**CONSIDERAÇÕES SOBRE A INSTALAÇÃO DA PCH GLICÉRIO NA SUB-
BACIA DO RIO SÃO PEDRO, MACAÉ/RJ**

RELATÓRIO TÉCNICO

JADER LUGON JUNIOR & MARIA INÊS PAES FERREIRA

Figura 1. Curvas isoietas do Projeto Rio de Janeiro - Estudo de Chuvas Intensas (CPRM, 2010).

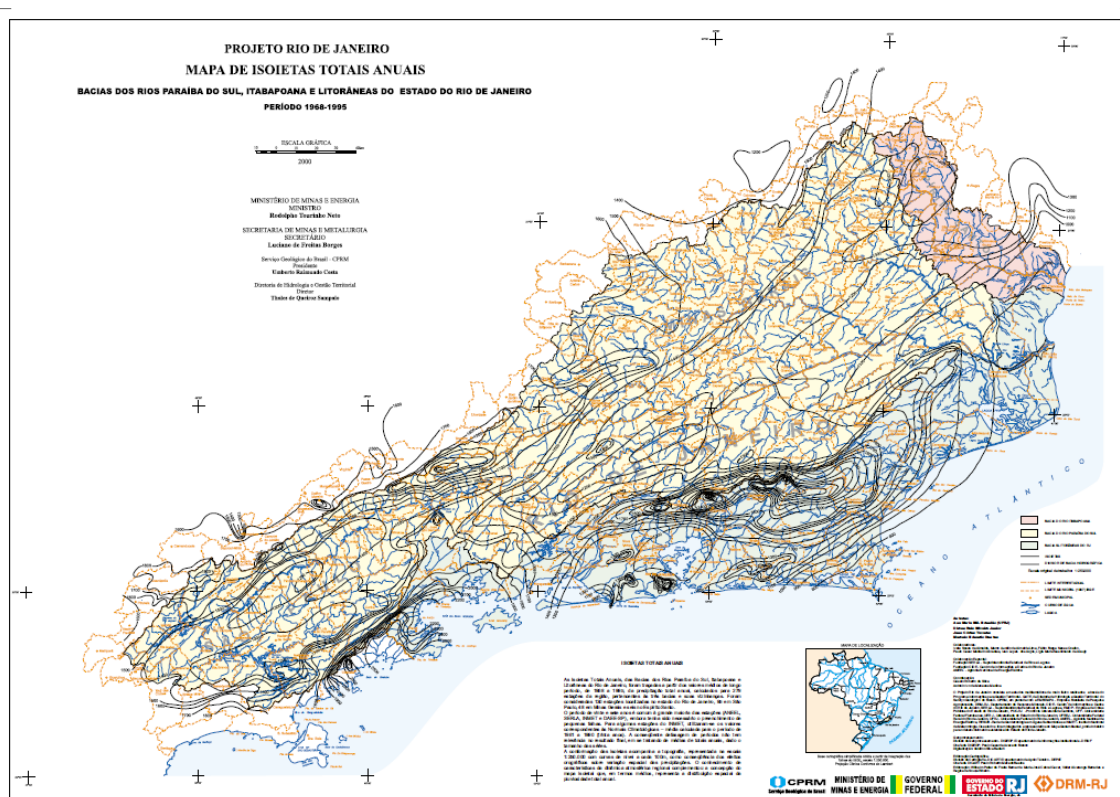
- A Estação de **Galdinópolis situa-se em região hidrológica diferente** daquela na qual está situada a bacia do rio São Pedro. O Relatório de Caracterização da RH-VIII do seu Plano de Recursos Hídricos aponta que a estação de Galdinópolis está localizada na região de pluviosidade média anual acima de 2100 mm, enquanto a bacia do rio São Pedro encontra-se na região de isoietas entre 1500-1600 mm (INEA, 2012), conforme pode também ser observado na Figura 1 (CPRM, 2010). Assim, a série de vazões médias mensais consideradas para o projeto da PCH Glicério pode estar superestimada.

- A concessão de outorga e/ou de LP para o empreendimento só seja efetuada após validação das vazões apontadas no EIA. Para tal sugere-se a realização de uma campanha mínima de um ano de monitoramento de vazões e de qualidade de água na bacia do Rio São Pedro.
- A frequência da coleta de amostras de água acompanhada de campanhas de medição de vazão para validação dos dados de regionalização deveria ser minimamente mensal. A avaliação da qualidade de água deveria ser realizada à montante e à jusante do barramento já existente, assim como na região na qual estaria localizado o trecho de vazão reduzida.
